Ville de Rimouski
Aménagement d'un lieu d'enfouissement
technique à Rimouski

Janvier 2003
Projet 01-755

***Aménagement du lieu d'enfouissement technique
à Rimouski***

***Réponses aux questions et commentaires du ministère de
l'Environnement***

Photo 1 : Tronçon aval du cours d'eau de la Cavée vers la rivière Rimouski

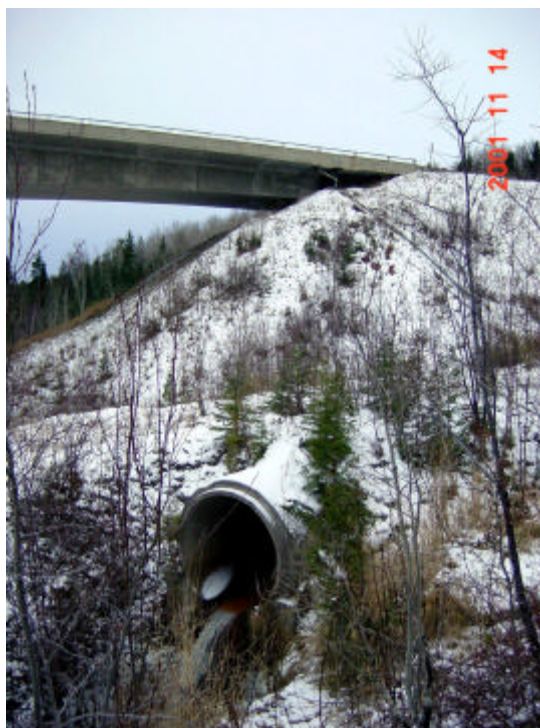
- A) *Ces ruisseaux intermittents se trouvent à quelle distance de la zone d'agrandissement ?*

- B) *Il est dit que la majeure partie des eaux du site alimente un ruisseau intermittent entre les lots 132 ptie et 133-3 ptie s'écoulant vers le nord-ouest. Il est aussi dit*

qu'on retrouve un autre ruisseau à la limite nord du LES. Selon le Centre d'expertise hydrique du Québec, il s'agit du même ruisseau. La superficie de son bassin versant aurait 4,3 km² à l'embouchure dans la rivière Rimouski. Sur cette base, le promoteur pourrait-il reprendre sa description de l'hydrographie du site en incluant aussi le ruisseau Dionne et illustrer clairement les différents bassins de drainage du site sur une carte?

- A) Tel que montré à la figure 1, ces ruisseaux intermittents sont situés à la limite amont de l'aire d'enfouissement proposée pour le LET et à l'intérieur de la zone étudiée d'un km. L'aménagement du fossé périphérique au LET permettra d'intercepter efficacement l'écoulement des eaux de surface provenant des terrains à l'amont pour les réintroduire dans le même réseau hydrographique à l'aval.

- B) La figure 1 montre également les limites approximatives des divers sous-bassins hydrographiques de la rivière Rimouski présents dans le secteur du LES et du LET de Rimouski. Par l'entremise du réseau d'égout pluvial de l'autoroute Jean-Lesage, le LET est entièrement localisé à l'intérieur du sous bassin hydrographique du cours d'eau de la Savane. Ce bassin hydrographique couvre effectivement une superficie approximative de 4,3 km². La presque totalité de la superficie du bassin hydrographique est interceptée à la hauteur de l'actuel LES par le réseau pluvial de l'autoroute. Ce réseau, constitué d'une conduite principale de 1800 mm de diamètre, a été aménagée en bordure de l'autoroute sur une distance approximative de 600 m. Les eaux pluviales qu'il intercepte se rejettent près de l'exutoire du cours d'eau de la Cavée, à environ 75 m de la rivière Rimouski. Depuis la construction de l'autoroute, la section amont du cours d'eau de la Cavée ressemble plutôt à un fossé. Les photographies suivantes montrent la sortie du réseau pluvial de l'autoroute Jean-Lesage et le tronçon aval du cours d'eau de la Cavée, dans lequel le ruisseau de la Savane se rejette via le réseau pluvial de l'autoroute Jean-Lesage.
